BA woning-T-N-1-profiel 1-1

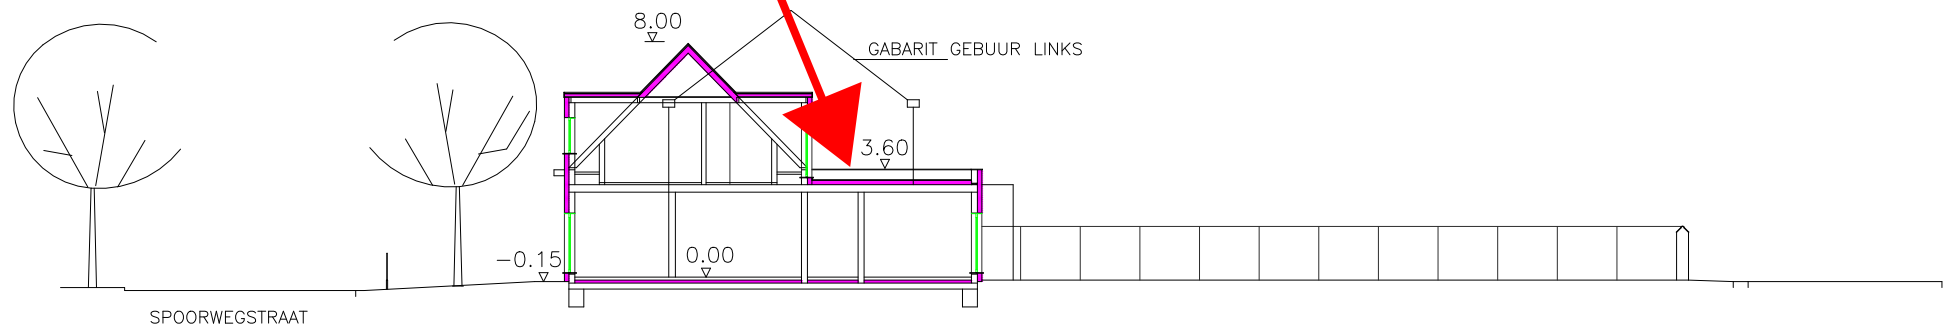
ZIE BIJZONDERE VOORWAARDE(N)

De totale hoogte van de aanbouw moet beperkt worden tot 3,40 meter (gemeten ten opzichte van de nulpas). Dit kan gerealiseerd worden door de dakopstand te beperken tot 15 cm, wat een gangbare hoogte is.
